设计修改(补充)通知便函

建设单位	三明富丽礼品有限公司		主送单位	建设单位						
工程名称	三明富丽礼品有限公司9#仓库		抄送单位	各有关单位						
工程编号	G2020-A026		发文日期	2021 年 06 月 23 日						
更改原因	1 . 原设计计算的更正。 2 . 原构造设计的改进或完善。 3 . 地质条件与原资料有出入造成的修改。 4 . 建设单位要求更改。 5 . 施工图审查意见。 6 . 其他									
更改依据	1. 国家现行有关法规、规定、规范。 2. 闽建设[2007]17号文《关于加强施工图设计文件修改变更管理的通知》。									
更改说明	1. 本更改内容应先经甲方确认符合其要求后方可报批有关部门。 2. 与本更改有关的其他专业图纸应在施工前相应修改。									
变更内容	1、取消原审批方案中的一层卸货平台； 2、仓库一层平面图中增设三个风机房； 3、取消原审批方案中的各防火分区之间的防火卷帘FHJL-1（共四个）更改为砖墙； 4、增设水泵房；									
 福建超平建筑设计有限公司 Fujian Horizon Architectural Design Co., Ltd			审 定	陈文玉	审 核	黄斌	校 对	黄明敏	设 计	程东念
			项目负责	苏福明	专业负责	苏福明	专 业	建 筑	编 号	变更01

工程名称:
富丽礼品有限公司9#仓库

一层平面图
地下消防水池水泵房平面图

工程编号	G2020-A026-1		
专 业	建 筑	设计阶段	施工图
图 则	建 施	图 号	02改
日 期	2021.06	版本编号	NO.1

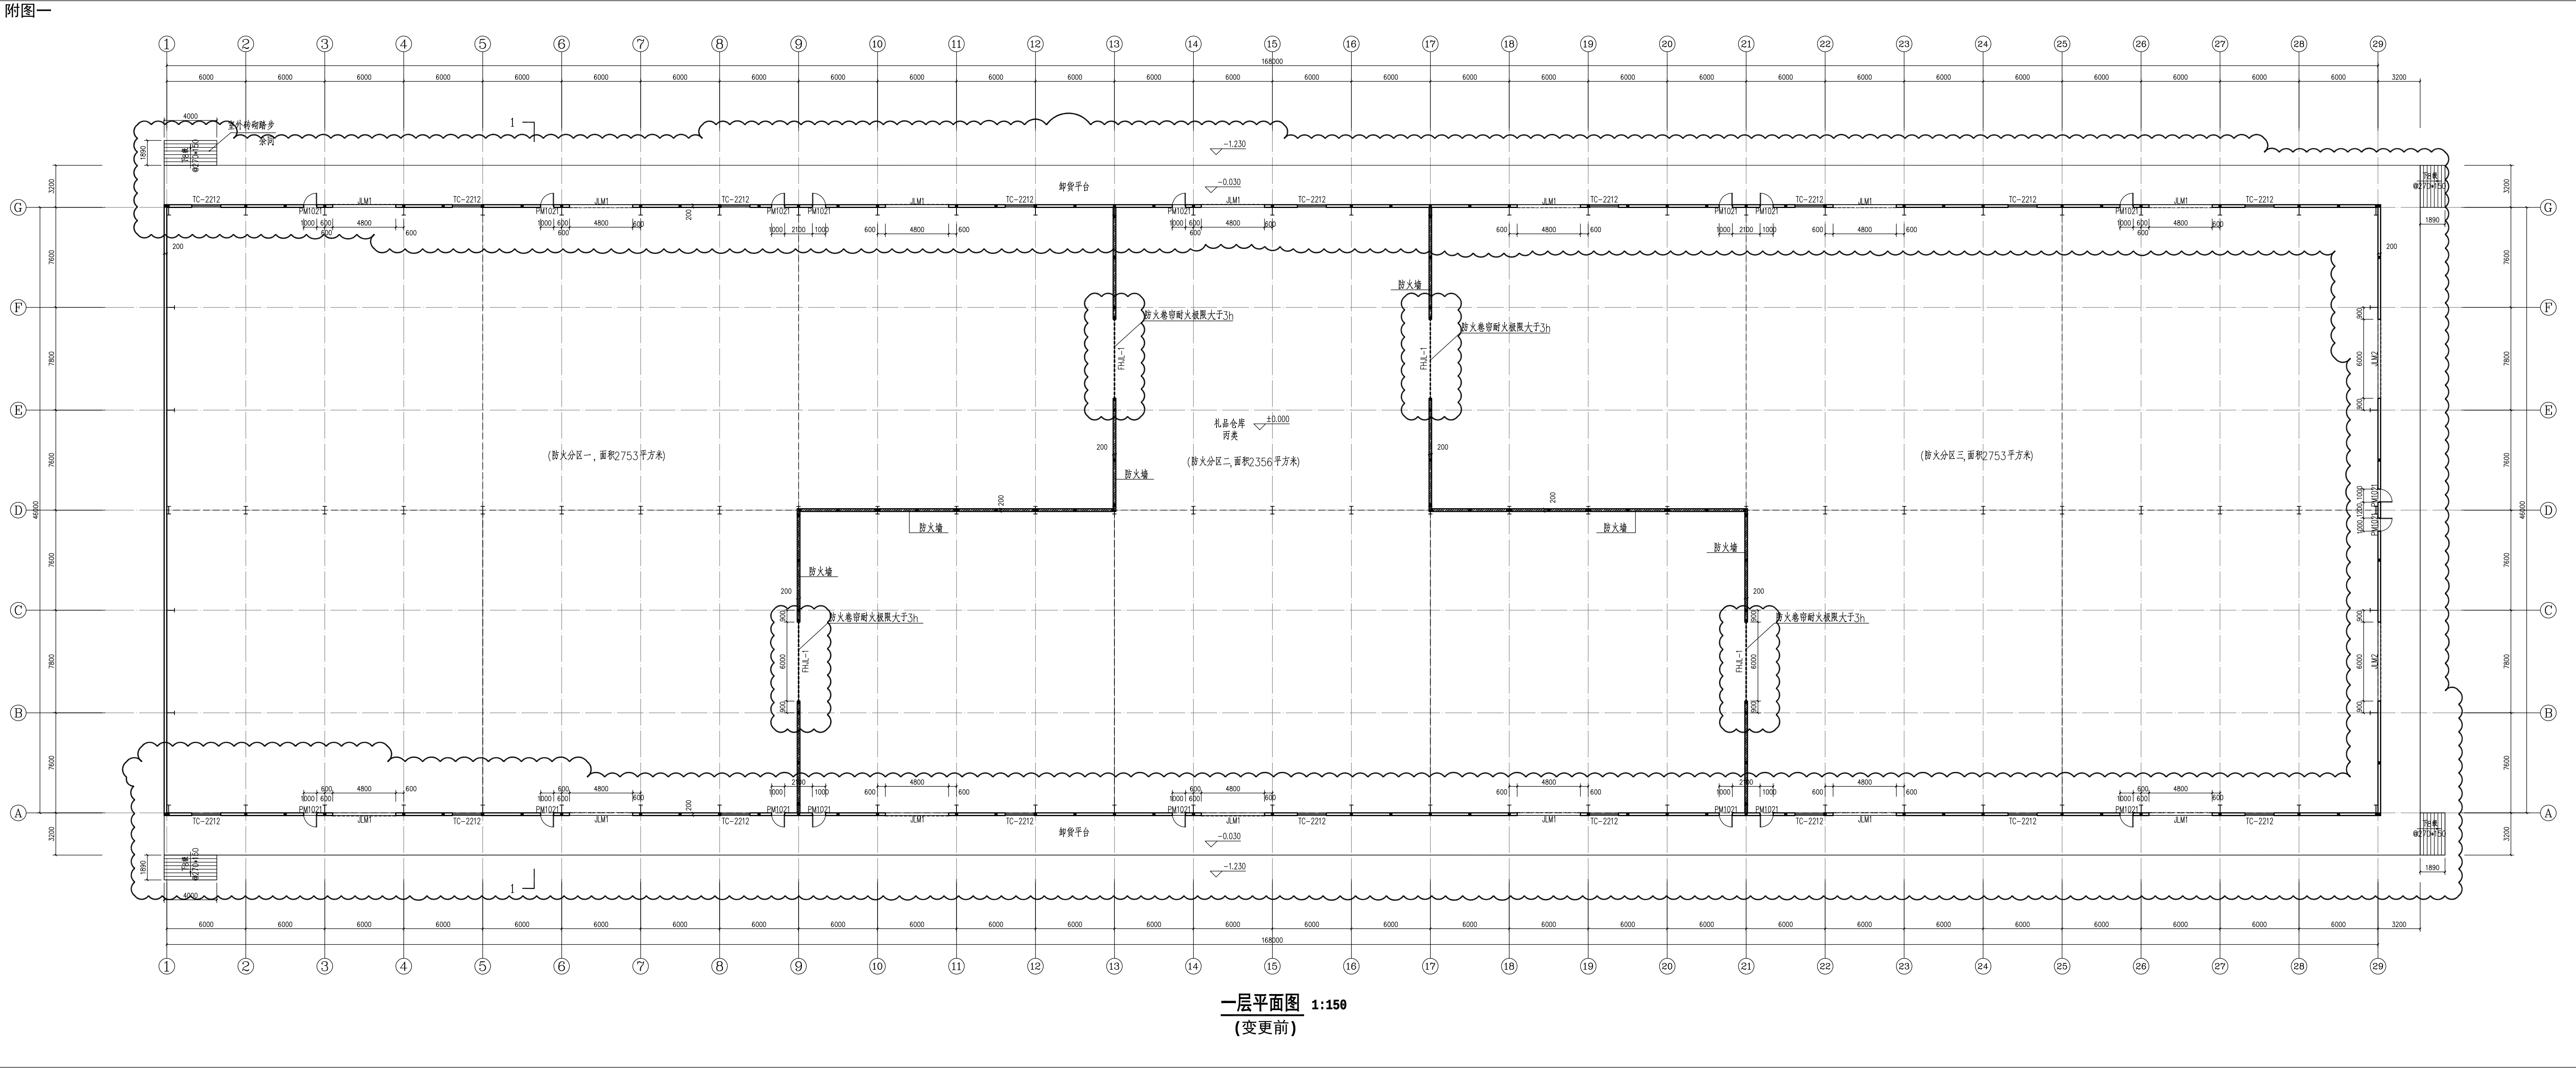
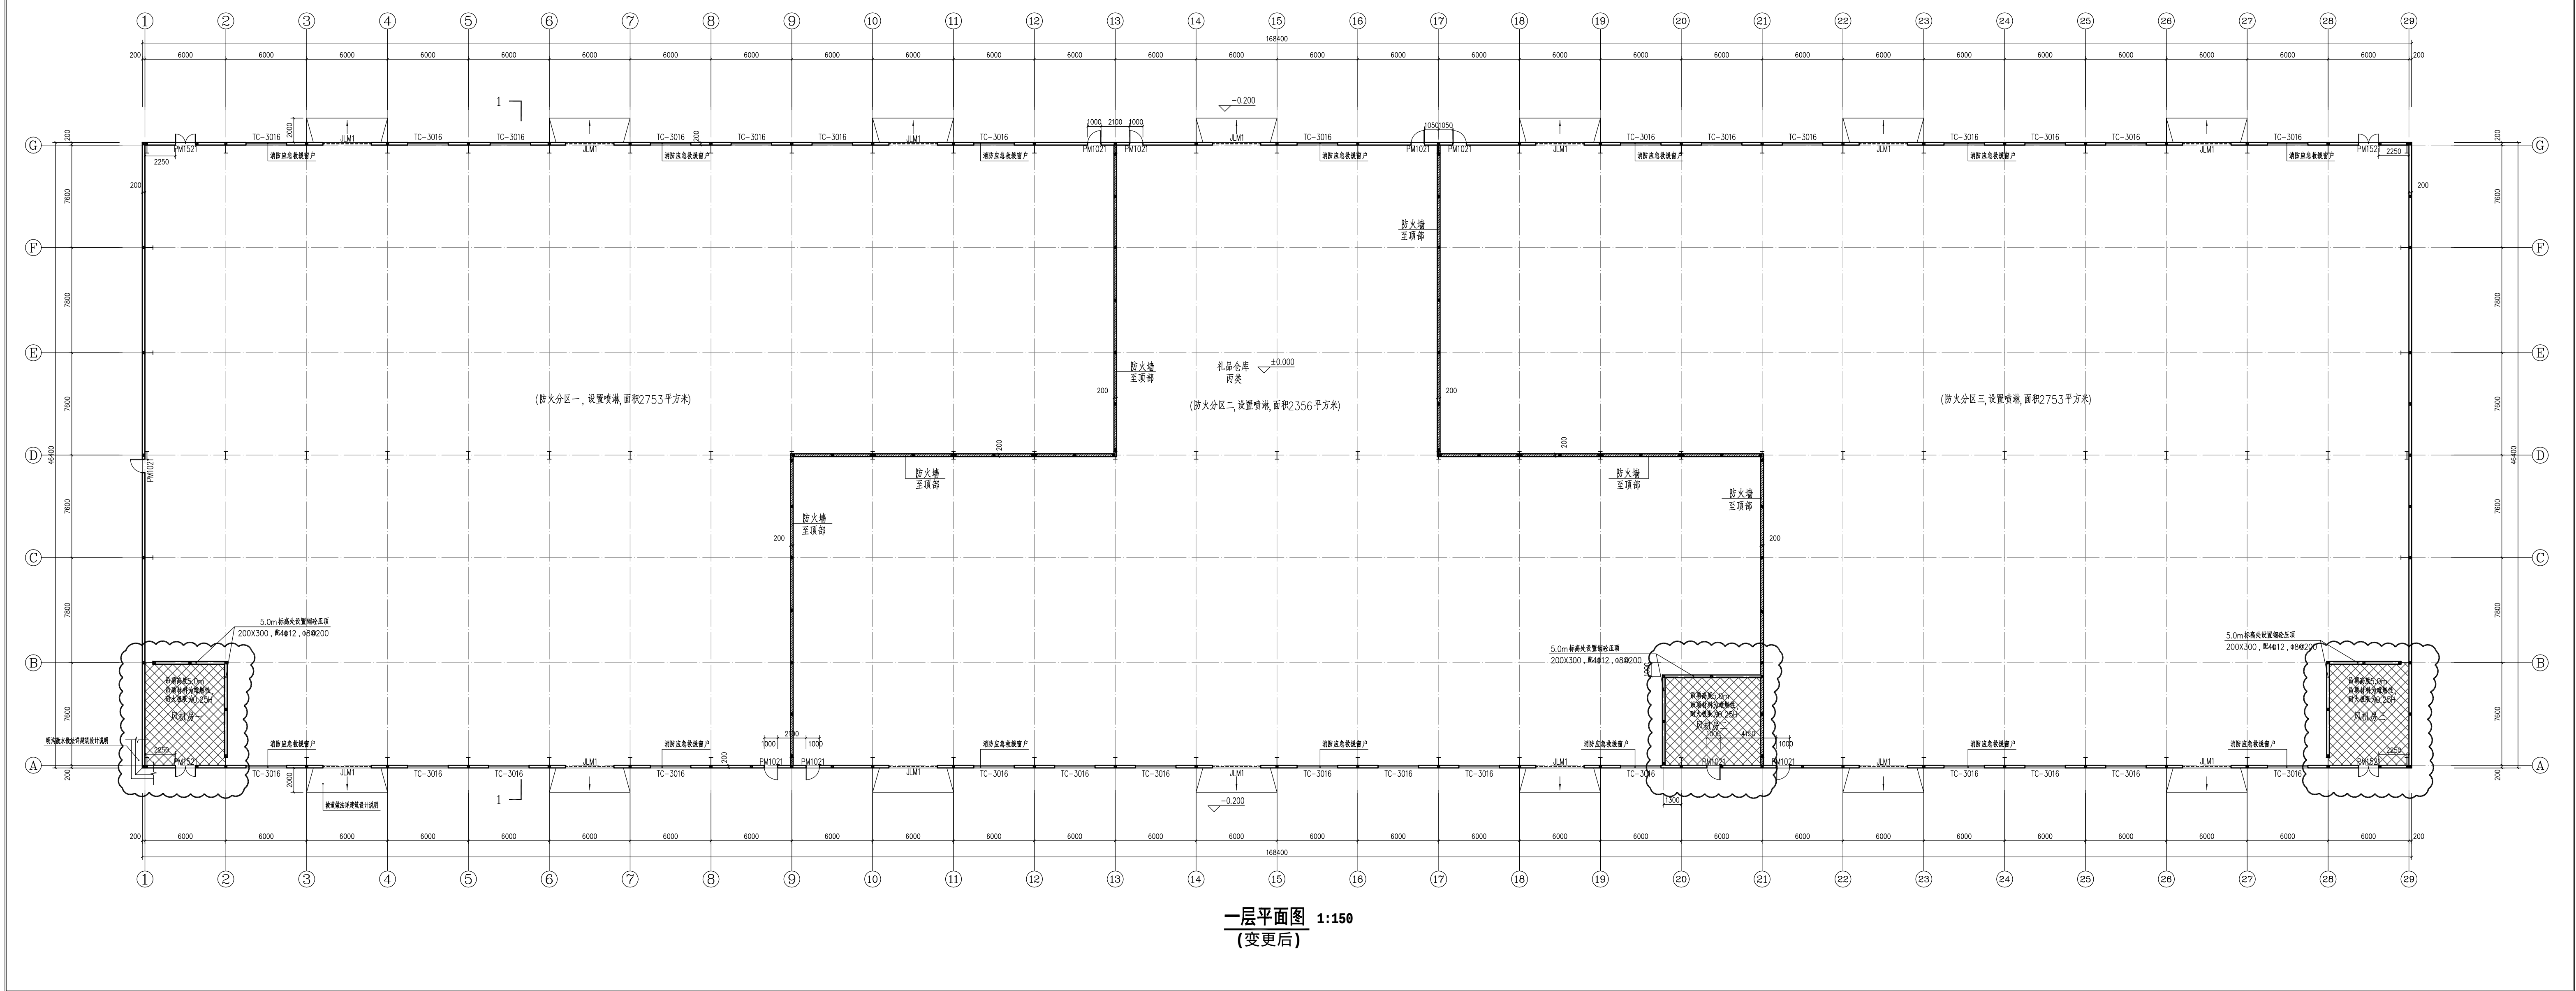
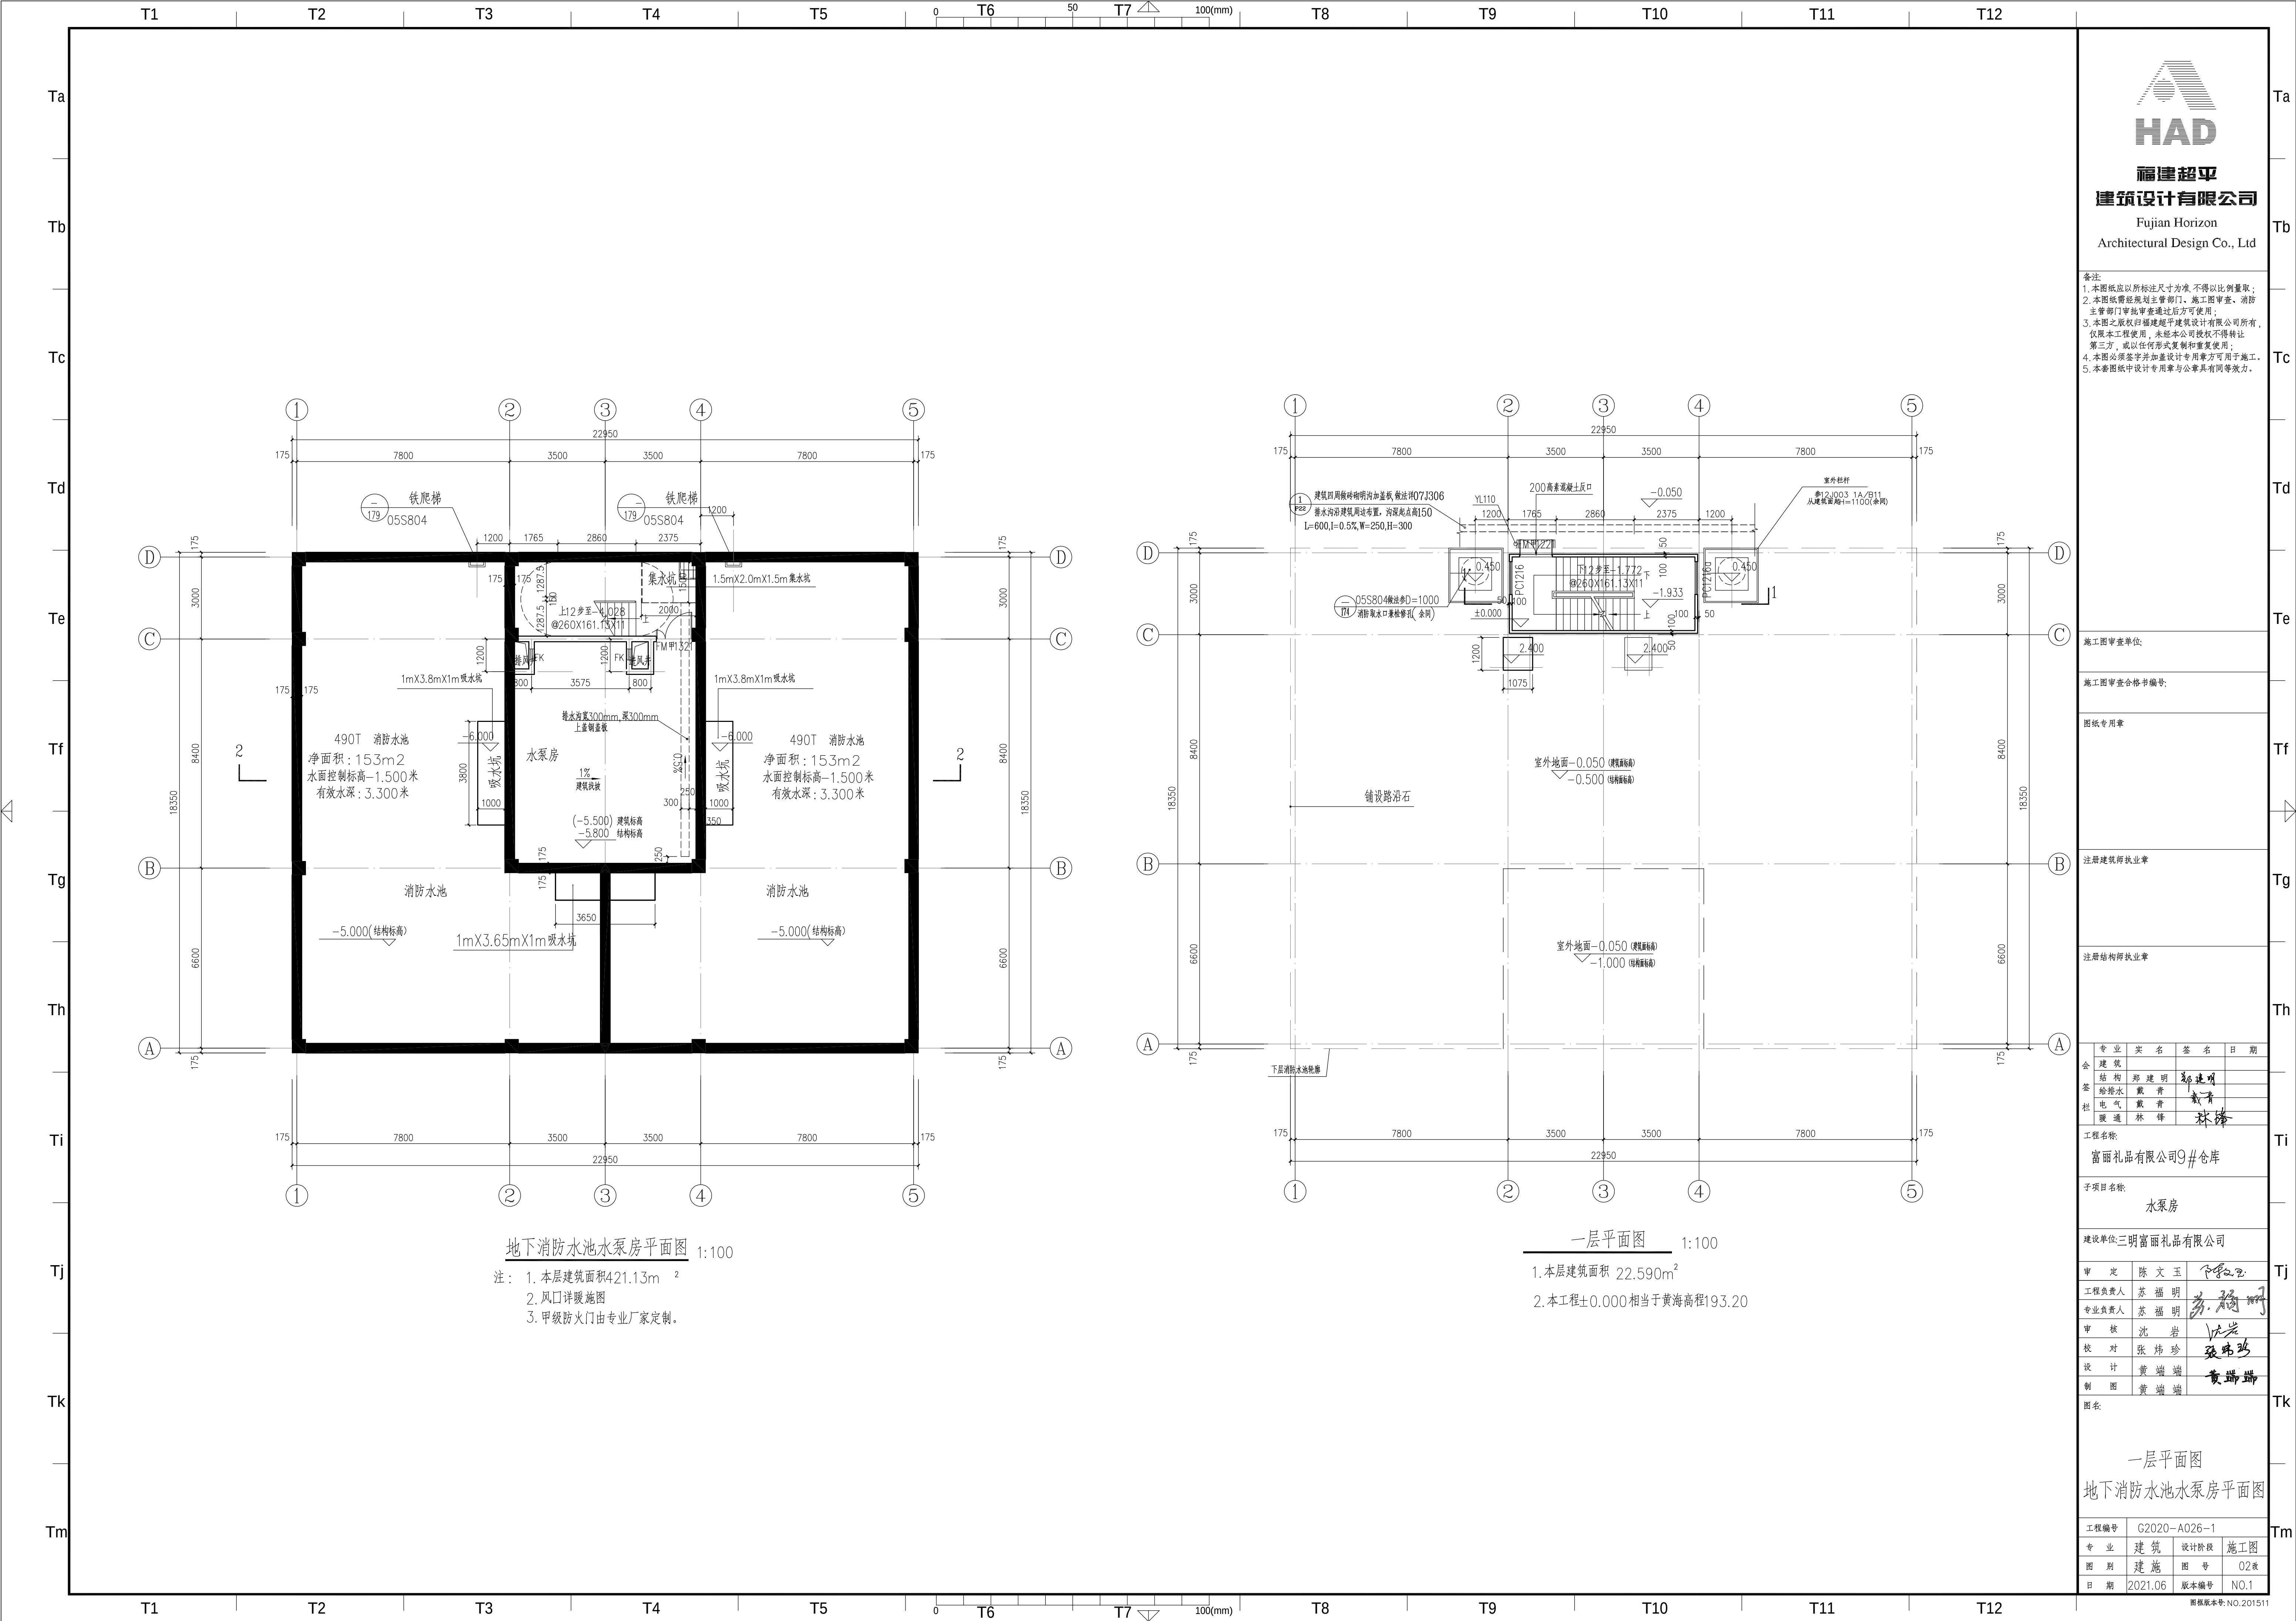
附图一

附图二
